Bilag 9

Supplerende høring Tillæg 1 til Lokalplan Nuuks Plads Metrostationsplads Foreslåede ændringer efter den offentlige høring

Som følge af den offentlige høring foreslås en række ændringer.

Tegning 6a · Ydre fremtræden (bevaringsværdig bebyggelse)

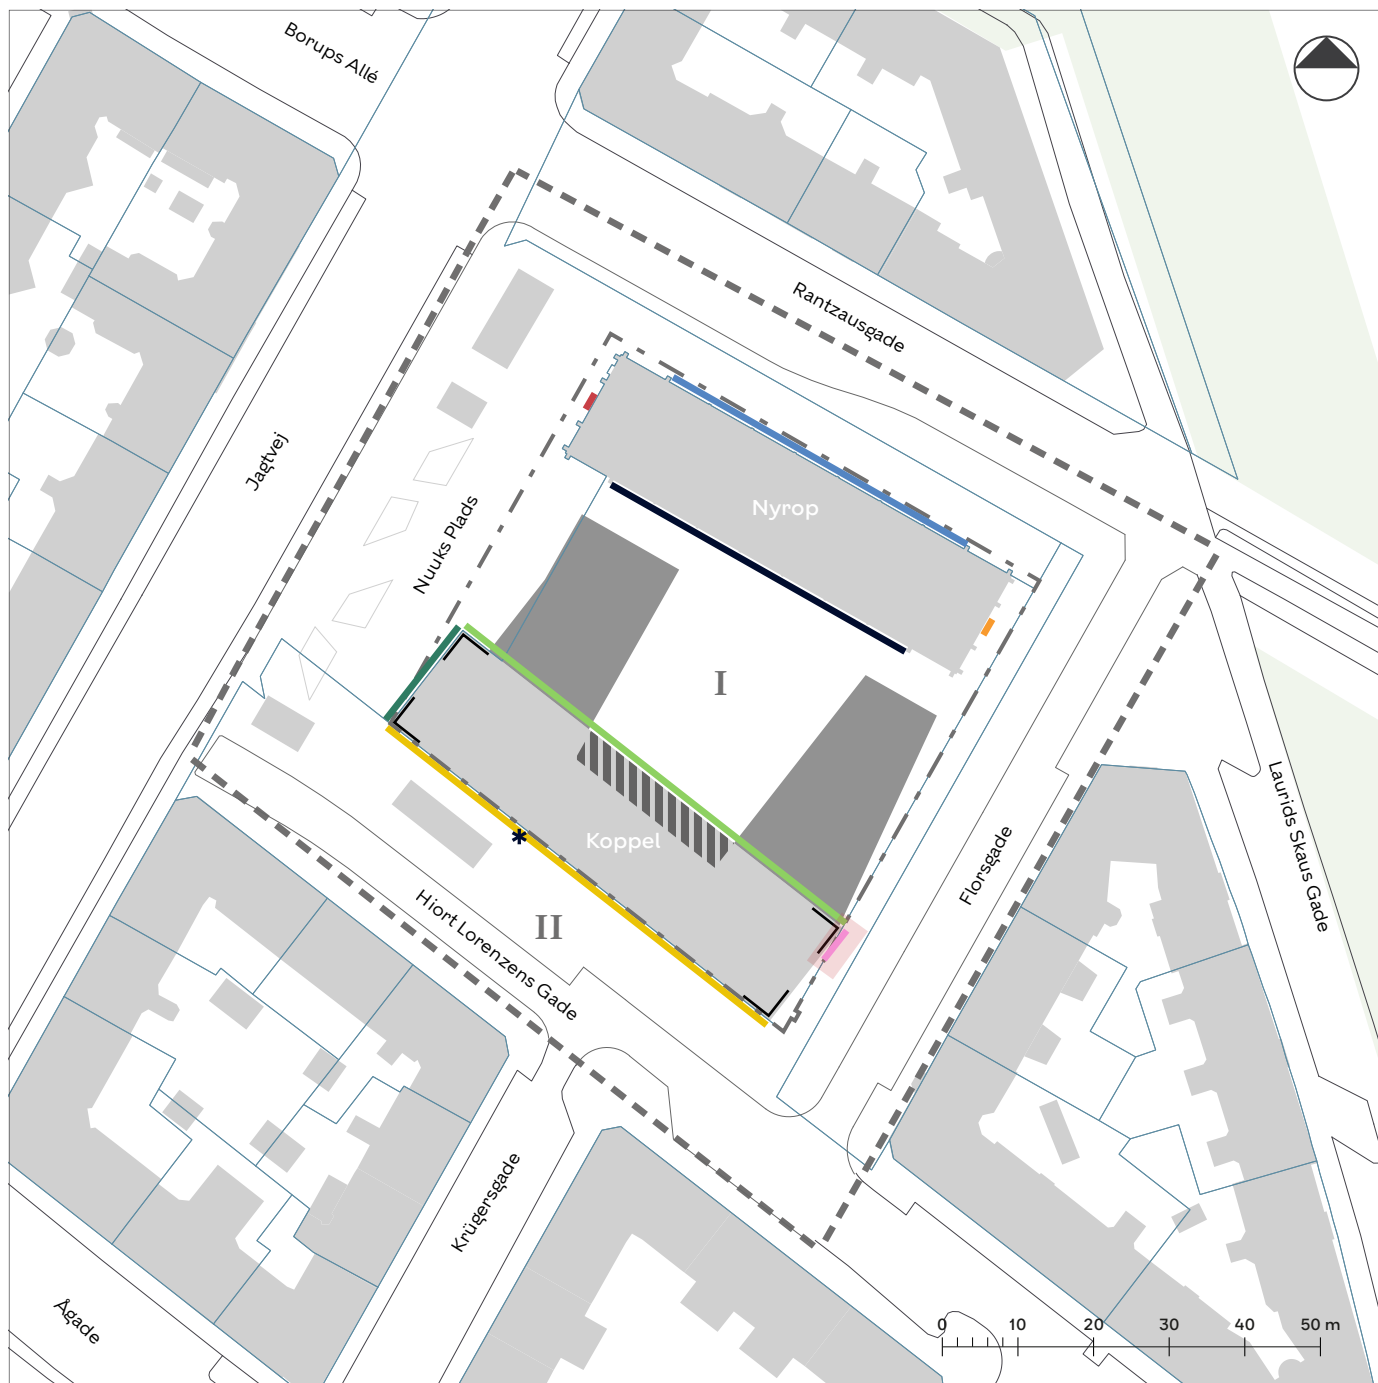
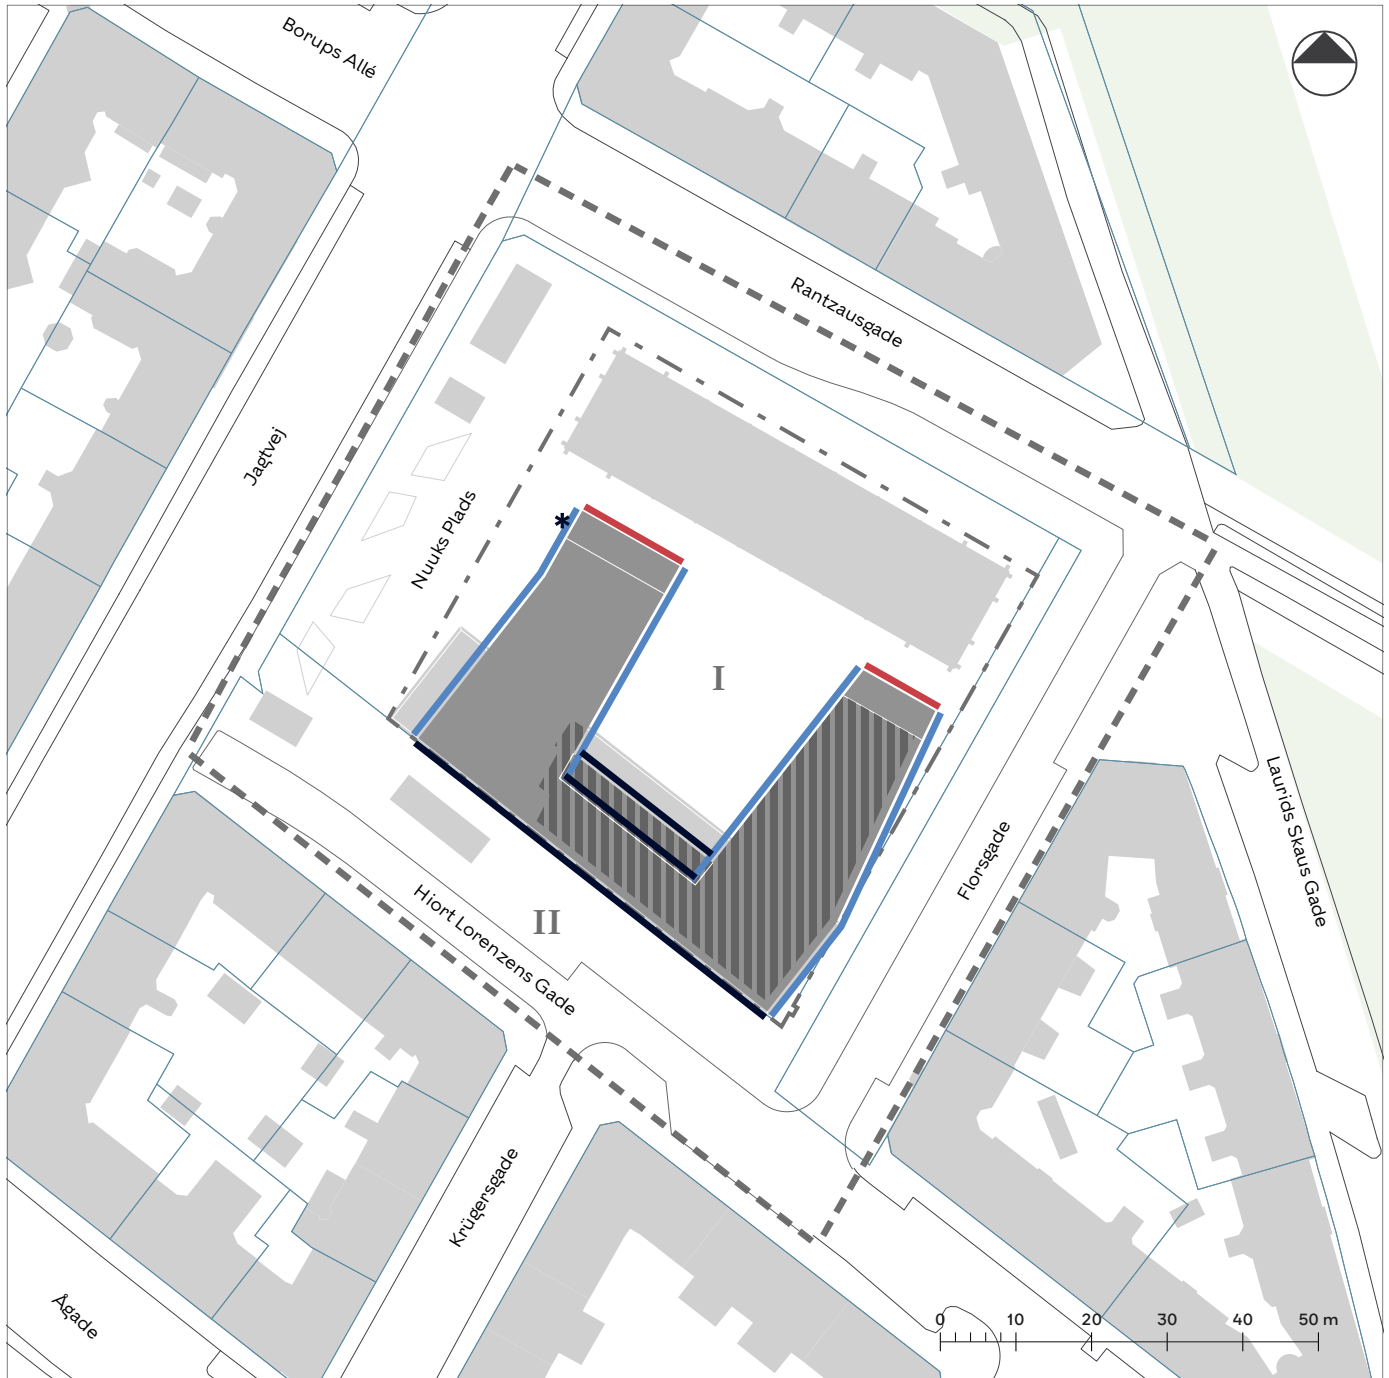
- Lokalplantegninger tilrettes
Tegning 6a - Ydre fremtræden
-Signaturen uinddækket porthul ændres til portlåge
- Redegørelsen
-Redegørelsen konsekvensrettessom følge af ændringerne.

k) '....Portlåger skal udføres med lukket beklædning i metal eller skifer. Der kan også indsættes en portlåge laves et uinddækket porthul i facade f, hvis der er med adgang til bagvedliggende cykelparkering. rampe til kælder. Portlåge Porthullet skal være placeret som vist på tegning 6a og må maks. være 3 m i bredden og maks. 1 etage i højden.

Tegning 6b · Ydre fremtræden (nybyggeri)

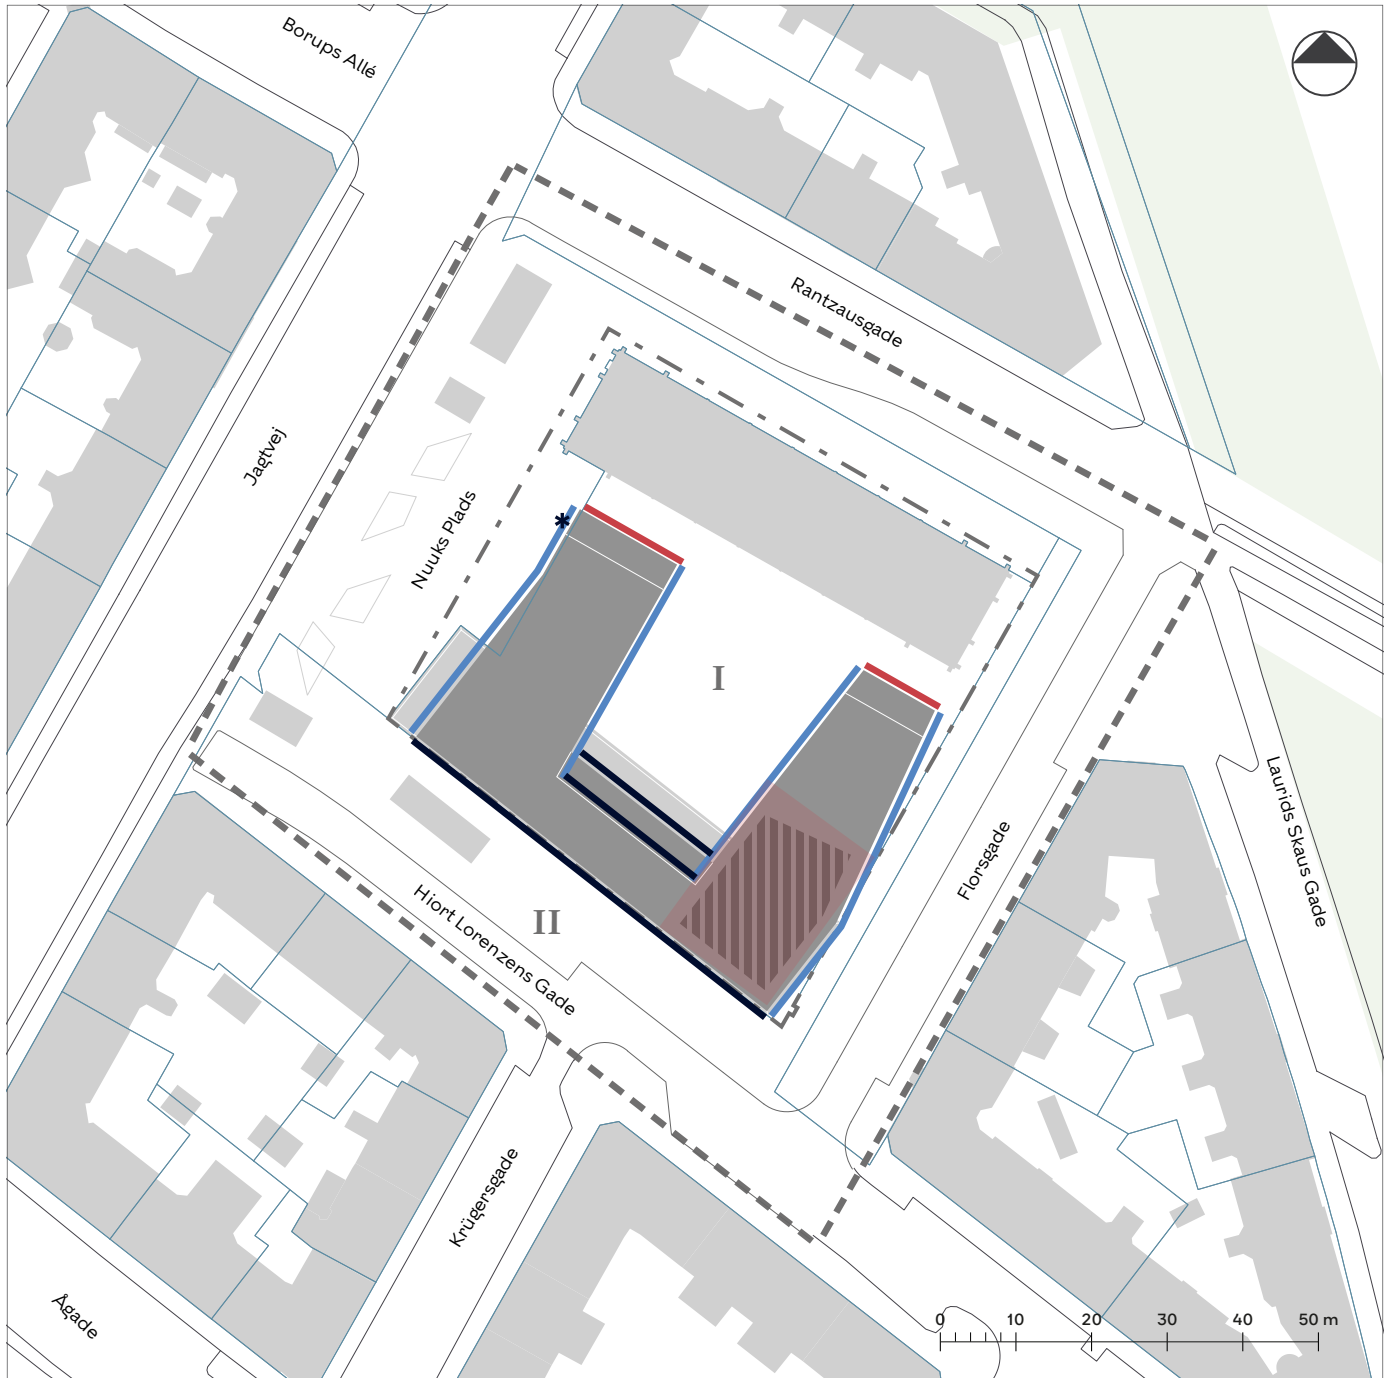
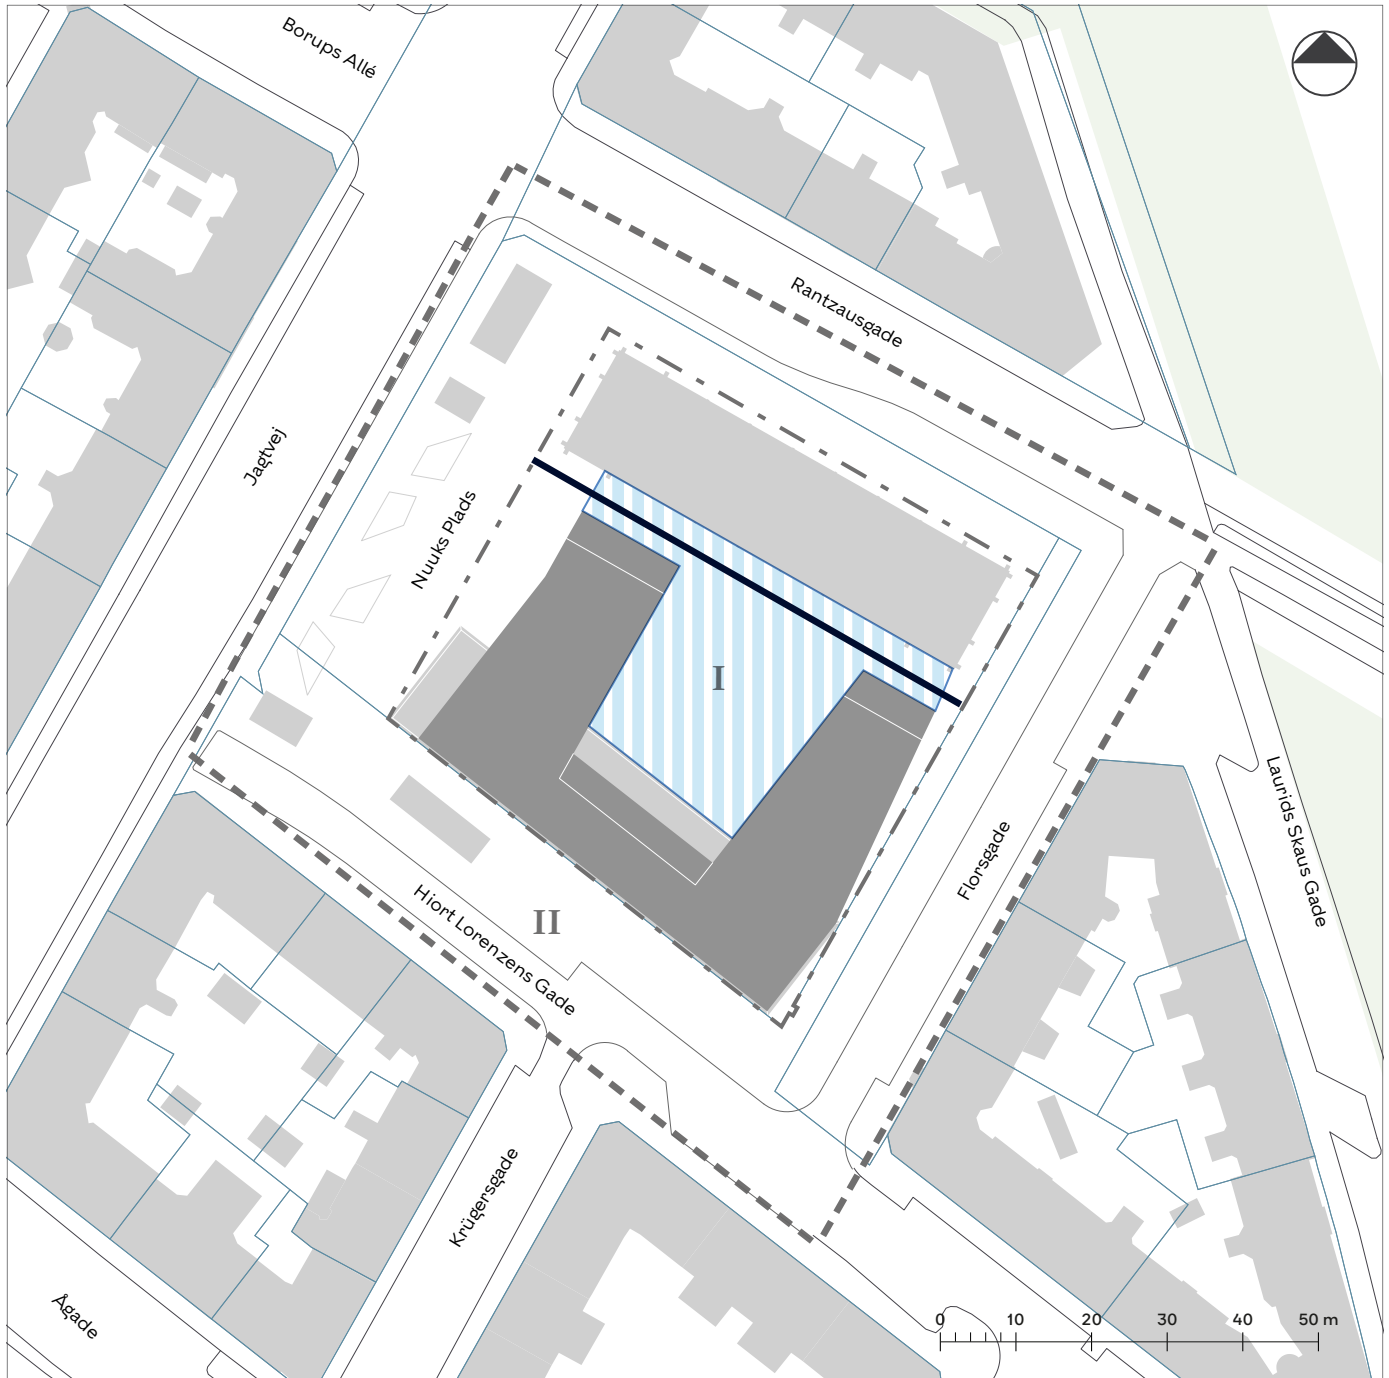
- Lokalplantegninger
Tegning 6b - Ydre fremtræden (nybyggeri)
-Felt for udstrækning af tagterrasse er justeret.
Tegning 8 - Støjskærme.
-Støjskærm er flyttet
